Échangeur 640 Ouest à Terrebonne Engagements dans le cadre de l'analyse d'acceptabilité du projet

Réponses à la demande de renseignements supplémentaires et d'engagements du MDDELCC dans la lettre datée du 18 janvier 2017

Document de réponses

Carte 1

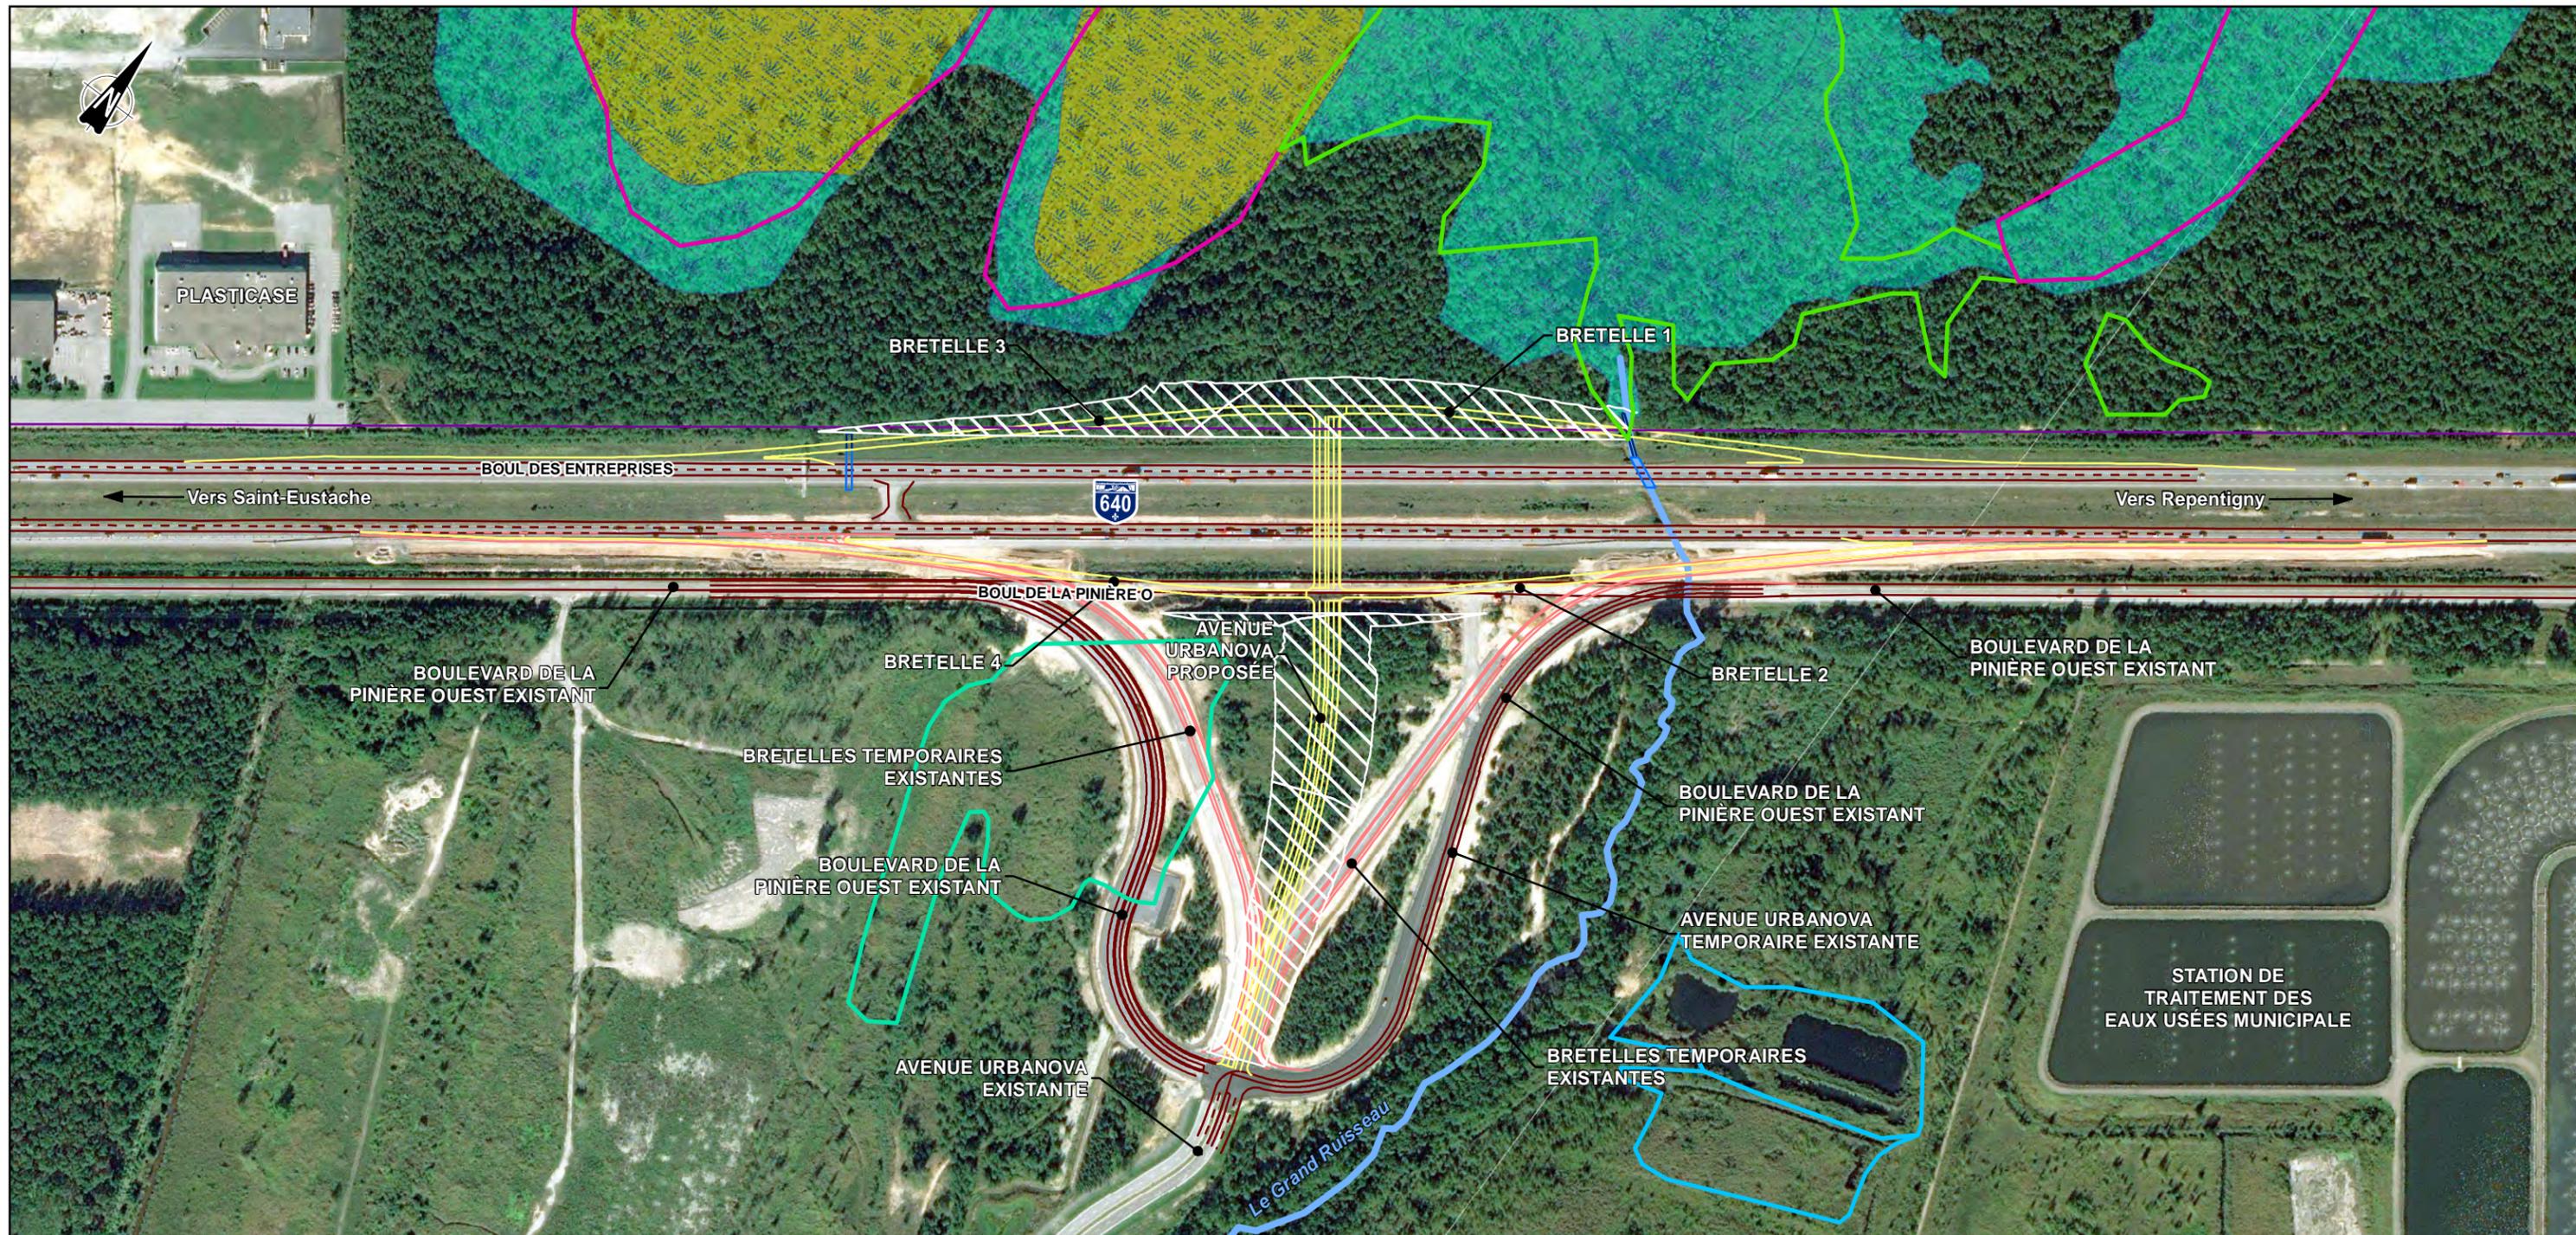
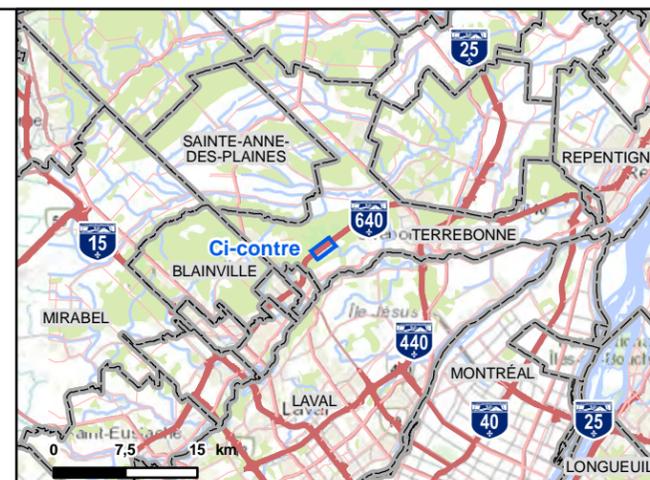
QC-1 Bien que les documents de l'étude d'impact n'en fournissent pas la preuve, l'étude du ministère de la Défense nationale (MDN, 2015) déposée lors de la médiation du BAPE précise que la limite sud du milieu humide de l'ancien champ de tir, au nord de l'autoroute 640, se trouve à 50 m au nord de l'emprise de la future bretelle et que, d'autre part, il atteint l'endroit où le Grand Ruisseau sera traversé. À la lecture de ce document, on constate que le complexe de milieux humides s'étend plus au sud que les études précédentes^{1,2} ne le laissaient entendre. Cela est d'intérêt à deux endroits spécifiques :

- au nord de la bretelle 3, entre les chaînages 10+500 et 10+650. À cet endroit, la tourbière se trouverait à moins de 50 mètres des infrastructures envisagées par l'initiateur du projet;
- au nord de la bretelle 1, à la jonction du Grand Ruisseau, entre les chaînages 10+900 et 10+930. C'est à cet endroit que le marécage rejoint l'emprise autoroutière existante. Notons que la figure 6.1 de l'étude d'impact³ montre la présence d'un milieu humide (MH6) à cet endroit.

Vous servant de ces renseignements fournis par l'étude du MDN, veuillez présenter une carte à une échelle appropriée localisant le complexe de milieux humides du champ de tir Saint-Maurice par rapport aux bretelles prévues et réévaluer, le cas échéant, les impacts potentiels du projet sur ces milieux humides (notamment sur ses composantes nappe phréatique, végétation, faune), surtout si un fossé devait être creusé au nord des bretelles.

R-QC-1 La carte 1 présente les différentes délimitations du complexe de milieux humides du champ de tir Saint-Maurice et la géométrie prévue de l'échangeur. Au nord de la bretelle 3, les limites de la tourbière de l'étude du MDN et les limites de la tourbière présentées dans l'étude d'impact de WSP, soit celles définies par Foramec en 2008, sont similaires. Les deux études montrent que la tourbière se situe, à son point le plus près, à environ 68 m de la zone déboisée. L'étude du MDN (CIMA+, 2015) ajoute une bordure de marécage autour de cette tourbière. La distance entre ce marécage et la zone déboisée est de 38 m. Bien que le complexe de milieux humides présenté dans l'étude du MDN s'étend légèrement plus au sud que les études précédentes, le projet n'entraîne pas de pertes de superficie dans le complexe délimité dans l'étude du MDN. Dans ces circonstances, la Ville juge qu'il n'est pas nécessaire de réévaluer les impacts potentiels du projet sur l'ensemble de ces milieux humides.

Par ailleurs, au nord de la bretelle 1, les limites du marécage présentées par WSP et dans l'étude du MDN diffèrent légèrement. Il n'en demeure pas moins que la délimitation utilisée dans l'étude d'impact s'étend plus au sud que celle présentée dans l'étude du MDN (CIMA+, 2015). Tel que mentionné dans l'étude d'impact, les travaux entraîneront la destruction de 200 m² de marécage. Aucune superficie supplémentaire ne sera affectée par les travaux. La proposition de compensation pour la destruction de 200 m² de marécage sera donc présentée à l'étape du certificat d'autorisation comme proposé dans la lettre du MDDELCC du 18 janvier 2017. Il s'agit là d'un engagement de la Ville. En fonction des informations relatives à la bretelle 1, il n'apparaît pas requis de réévaluer les impacts potentiels sur les milieux humides du secteur.

Carte 2

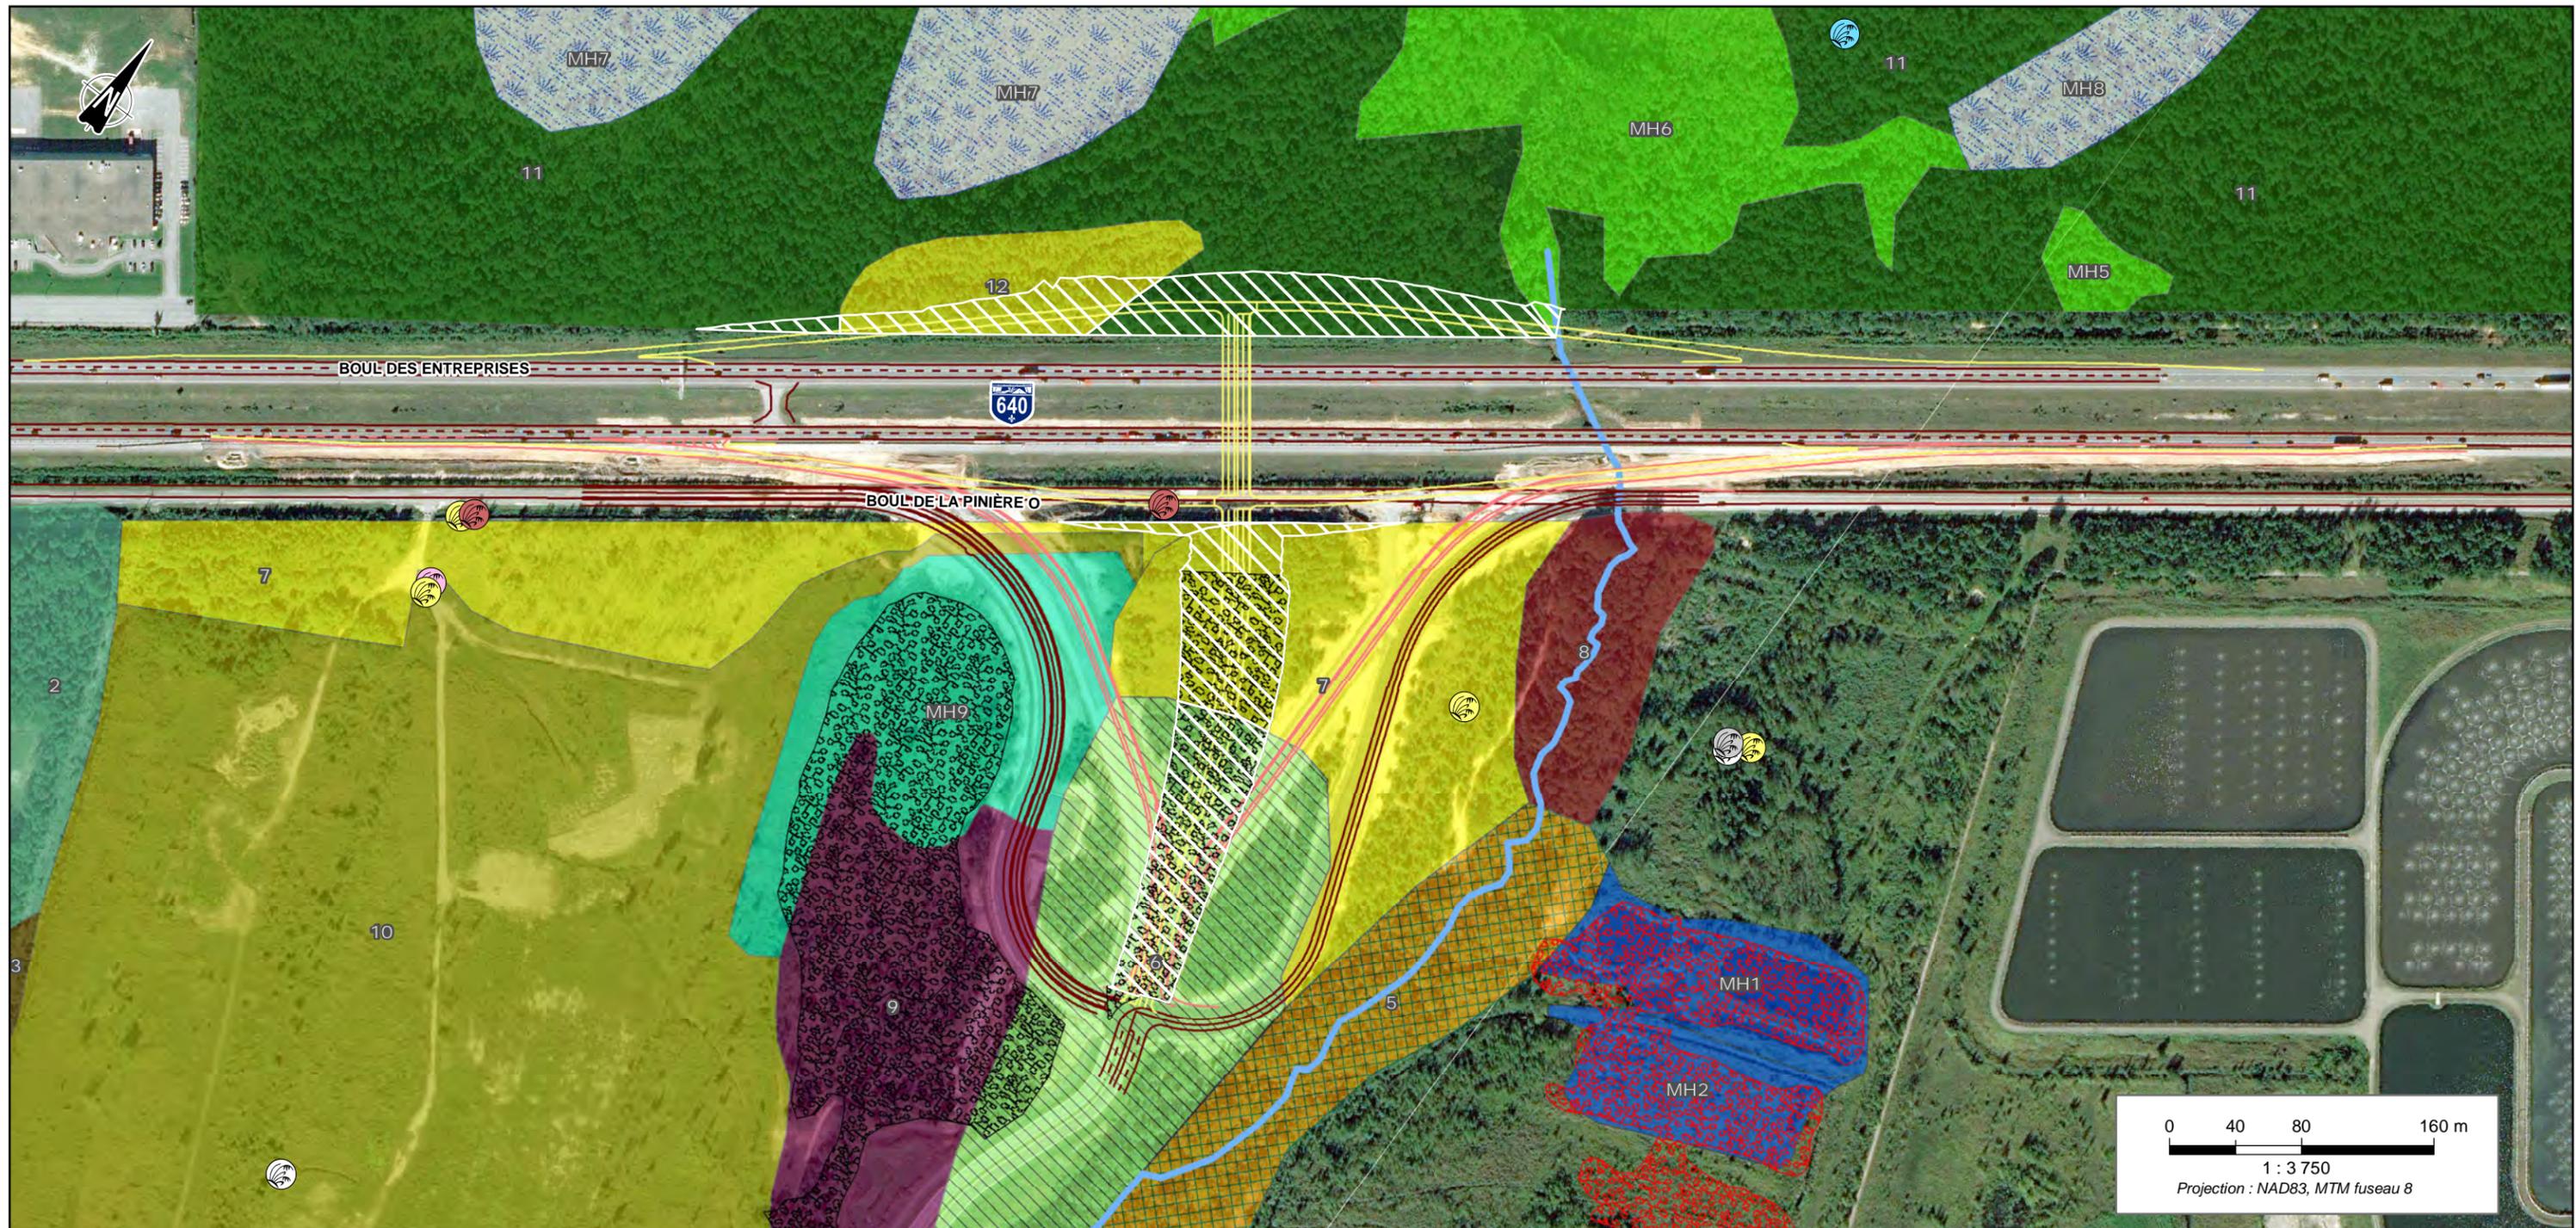
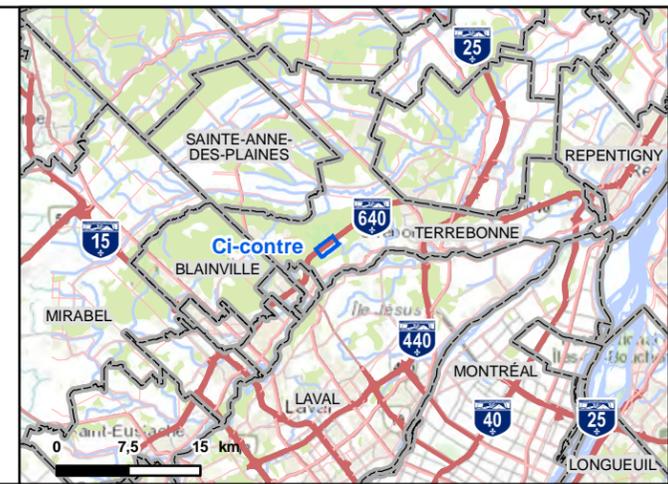
QC-4 Les renseignements transmis sur la répartition des espèces exotiques envahissantes (EEE) dans la zone à l'étude sont partiels. En effet, le fichier de forme transmis au MDDELCC ne présente qu'un polygone de Roseau commun alors que les documents de l'étude d'impact rapportent la présence de l'espèce dans plusieurs milieux humides, dont les MH 1, 2 et 9. De plus, la présence de Salicaire commune est soulignée dans ces documents sans qu'aucune observation ne soit cartographiée. Par ailleurs, les inventaires et les efforts de détection ont été réalisés trop tôt ou trop tard dans la saison de croissance des végétaux pour détecter toutes les EEE potentiellement présentes, notamment le Nerprun bourdaine, la Valériane officinale, l'Anthriscus des bois et le Panais sauvage. La Ville devrait s'engager à réaliser des inventaires en juillet ou en août, avant la demande de certificat d'autorisation, afin de bien distinguer la présence de toutes les EEE prioritaires. Les mesures d'atténuation convenues devront être appliquées à toutes les EEE détectées.

R-QC4 La Ville de Terrebonne a réalisé des inventaires de végétation sur l'ensemble de son territoire à l'été 2016, et ce, dans le cadre d'un projet distinct de celui de l'étude d'impact environnemental. Le secteur de l'échangeur a ainsi été visité en août 2016 et les inventaires ont permis de répertorier des EEE supplémentaires, dont le roseau commun (*Phragmites australis*), la salicaire pourpre (*Lythrum salicaria*), l'alpiste-roseau (*Phalaris arundinacea*), le nerprun bourdaine (*Frangula alnus*), l'érable négondo (*Acer negundo*) et l'alliaire officinale (*Alliaria petiolata*). Pour chaque groupement végétal, les EEE ont été notées et une évaluation de la superficie de la colonie et du pourcentage de recouvrement a été notée.

Le tableau suivant fournit un résumé des données récoltées à l'été 2016. La carte 2 présente la localisation des EEE inventoriées.

Le roseau commun, la salicaire pourpre et l'alpiste-roseau sont les trois espèces présentes dans la zone des travaux. Les mesures d'atténuation suivantes, convenues dans le document de réponse à la deuxième série de questions⁴, seront donc appliquées :
